EN LO PRINCIPAL: Recurso de reclamación. **PRIMER OTROSÍ:** Acredita personería. **SEGUNDO OTROSÍ:** Acompaña documento.

**DIRECCIÓN EJECUTIVA
SERVICIO DE EVALUACIÓN AMBIENTAL**

Que, dentro del plazo y de conformidad a lo establecido en el artículo 20 de la Ley N° 19.300 sobre Bases Generales del Medio Ambiente (en adelante, “LBGMA”), vengo en deducir recurso de reclamación en contra de la Resolución Exenta N° 20261300138, de 2 de febrero de 2026 (en adelante, “RCA” o “Resolución impugnada”), notificada a esta parte con fecha 3 de febrero de 2026 según la información que consta en el expediente electrónico del Servicio de Evaluación de Impacto Ambiental (en adelante, “SEIA”) del Proyecto¹, de la Comisión de Evaluación de la Región Metropolitana de Santiago (en adelante, “Comisión de Evaluación”), que calificó desfavorablemente la Declaración de Impacto Ambiental (en adelante, “DIA”) del proyecto “**Sistema de Almacenamiento de Energía BESS Polpaico**” (en adelante, “Proyecto”), solicitando que se deje sin efecto dicho acto administrativo y se califique favorablemente la iniciativa, en atención a los antecedentes de hecho y de derecho que se exponen.

I. DESCRIPCIÓN GENERAL DEL BE

Figura N° 4: UCH 23 de bosque nativo (verde claro) y UCH-40 correspondiente a herbazal identificados en la Adenda

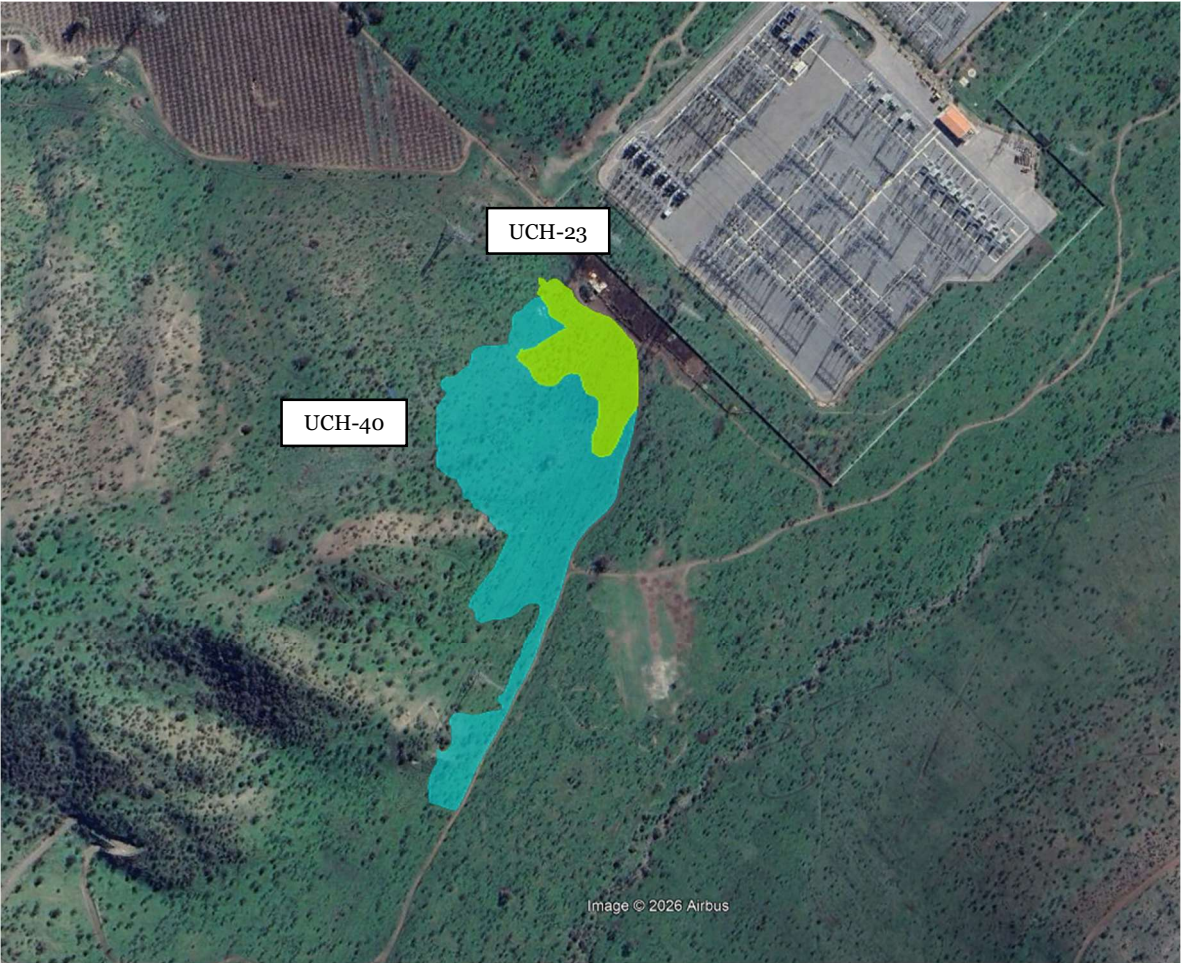
72. Respecto de los antecedentes presentados en la Adenda, la CONAF se pronunció mediante **ORD. N° 72-EA/2025**, haciendo presente, entre otros aspectos, que la **UCH-23** (denominación Adenda) indicada como bosque nativo “*presentaría continuidad con la UCH-40*” [énfasis agregado], la que tendría cobertura e individuos de Guayacán y Algarrobo. Por lo que, adicional a afirmar la continuidad entre ambas unidades, la **CONAF igualmente solicitó intensificar el muestreo en el área**.

83. A su vez, respecto de lo observado por la CONAF en relación a la UCH-23 (denominación Adenda) que “*presenta continuidad con la UCH-40*”, **se acogió la observación de la autoridad forestal**, planteando mi representada en la Adenda Complementaria que existe **continuidad entre las UCH-23 y UCH-40 tal como señaló la propia CONAF**. Al respecto, cabe considerar que la composición de especies, topografía y estrata son homogéneas (Adenda Complementaria, p. 119).

86. De esta forma, las **UCH-23, UCH-37 y UCH-40** (denominación Adenda) constituyen una **unidad homogénea continua**, la que ahora pasó a formar parte de una sola unidad: la **UCH-13** (denominación Adenda Complementaria).

Figura N° 5: Actualización del *layout* del Proyecto

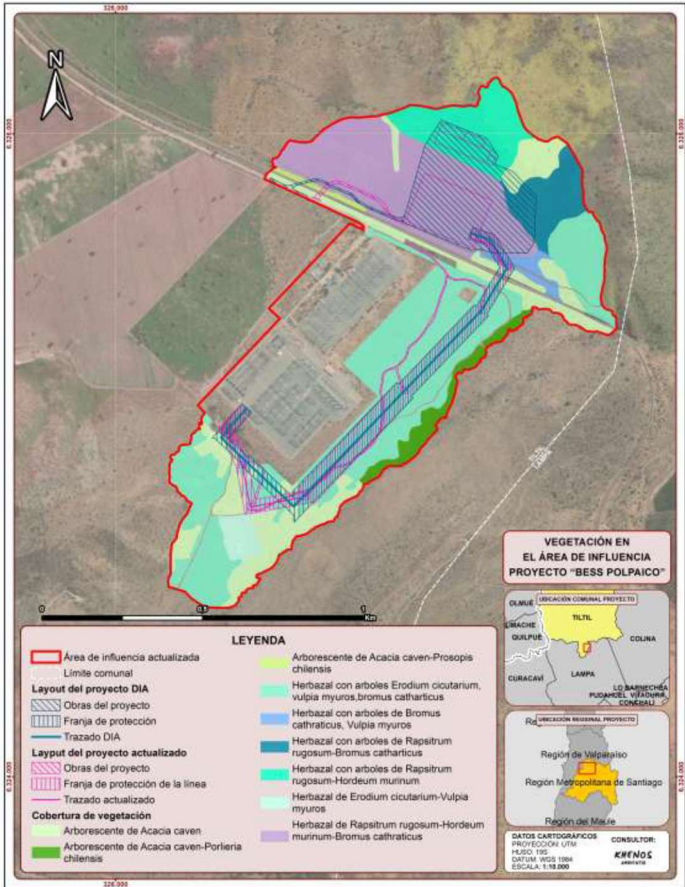
71. Cabe destacar que, de conformidad con la actualización de la identificación de formaciones de bosque, **mi representada ajustó el layout del Proyecto**, justamente para no afectar ejemplares de especies leñosas en categoría de conservación (Algarrobo y Guayacán) ni su hábitat. La siguiente figura muestra la **actualización del diseño** del Proyecto, en comparación al diseño original de la DIA.

Figura N° 10: Desplazamiento de estructuras N° 6 y N° 7 (y el respectivo cableado)

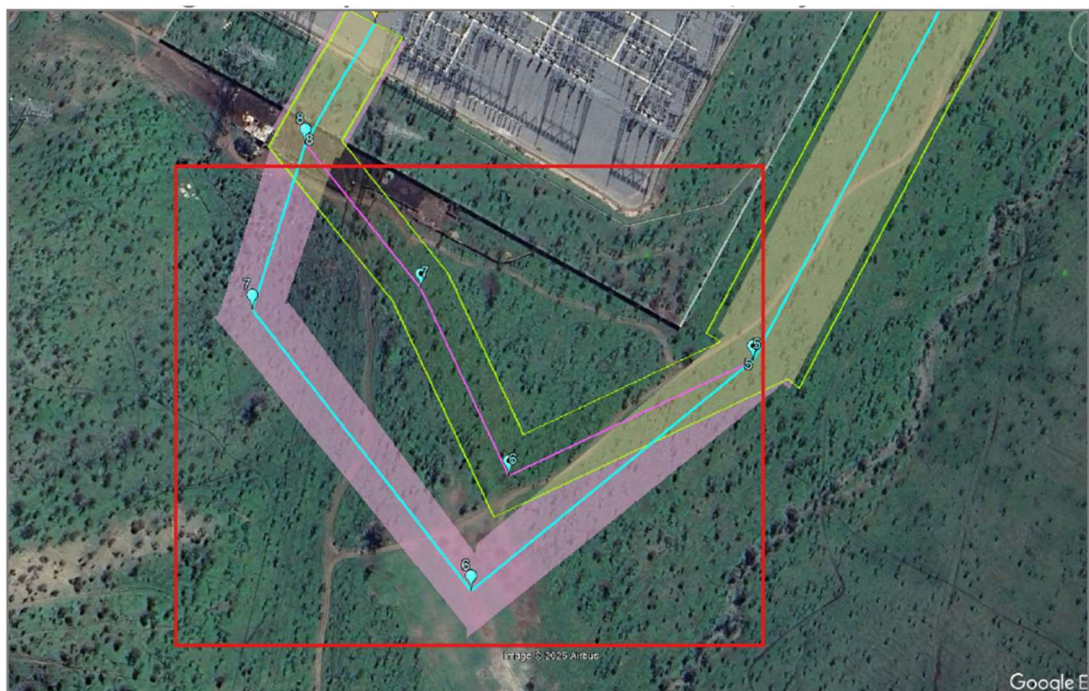
20. Respecto de la información presentada en la Adenda Complementaria, con fecha 2 de enero de 2026, CONAF emitió su último pronunciamiento¹³ en el que, sorpresivamente y a pesar que mi representada acogió lo observado por CONAF a la Adenda, (ORD. N° 72-EA/2025) intensificando el muestreo en el área de la UCH-23 (denominación Adenda) y **confirmó la continuidad con la UCH-40 señalada por la propia autoridad forestal, sorpresiva y contradictoriamente** la Corporación, al pronunciarse respecto de la Adenda Complementaria, en su último pronunciamiento dentro del procedimiento, señaló que “*no se cumplen los criterios técnicos para definir la totalidad del sector como una unidad homogénea*”, por cierto, sin que nunca nos haya indicado durante el procedimiento cuáles serían esos supuestos técnicos que debían seguirse.

17. En cuanto al componente forestal, mi representada decidió nuevamente modificar el layout del Proyecto presentado en la Adenda, desplazando por segunda vez las estructuras N°6 y N°7 hacia el suroeste con el objetivo de **evitar su ubicación en zonas de Bosque Nativo de Preservación (BNP)**⁹. Asimismo, a través de un muestreo intensificado, se confirmó que, **tal como lo pidió CONAF**, las unidades UCH-23, UCH-40 y UCH-37 forman una unidad continua, no obstante, **con una cobertura arbórea promedio de entre 6,32% y 7,11%, valor que al ser inferior al 10% legal, que no las hace calificar como bosque**¹⁰.

Figura N° 18: Distancias de los dos individuos de guayacán y algarrobo de la UCH-40 respecto de las obras de la estructura 7

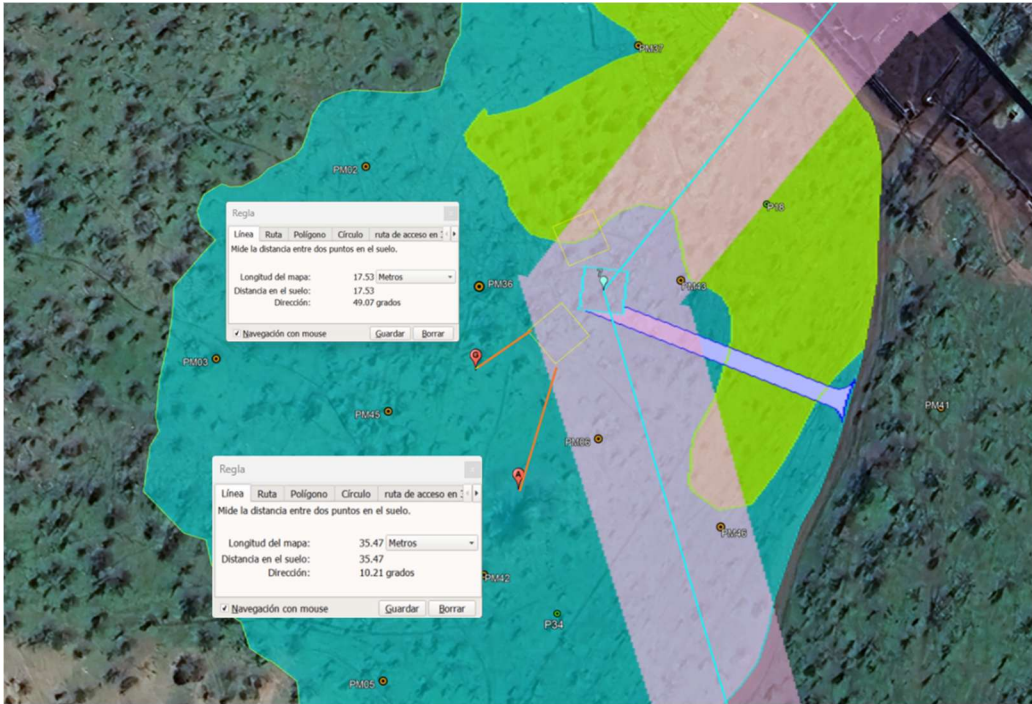
²⁵ ORD. N° 1-EA/2026 de la CONAF: “b. Por otra parte, si **existen diferencias significativas en cobertura vegetal**, ya que las parcelas PM02 (0,27%), PM06 (1,36%), PM36 (3,57%), PM34 (3,9%) y PM42 (2,62%), que rodean la unidad UCH-23, presentada en la Adenda, tienen coberturas inferiores al 4%, contrastando marcadamente con las parcelas P18 (17,9%) y PM37(17,52%), las cuales superan ampliamente el 10% de cobertura. Estas **diferencias evidencian una heterogeneidad espacial clara, incompatible con el criterio de homogeneidad requerido para promediar coberturas a escala de unidad vegetal**. c. Lo mismo ocurre con la unidad señalada en el Adenda como UCH-37 en la cual se presentan coberturas superiores al 10% para las parcelas P8 (11,2 %), PM 30 (11,53%) y cercanas a 10% en los puntos PM 12 (8,2%) y PM13 (8,86%), los cuales en promedio presentan una cobertura de 10%.” [énfasis agregado].

122. Además, cabe considerar que el **Proyecto no intervendrá los individuos de Guayacán y Algarrobo** cercanos a la UCH-23 (denominación Adenda), los cuales **se ubican a aproximadamente 17,5 m y 35,5 m**, respecto de la cancha de tendido más cercana asociada a la estructura 7.
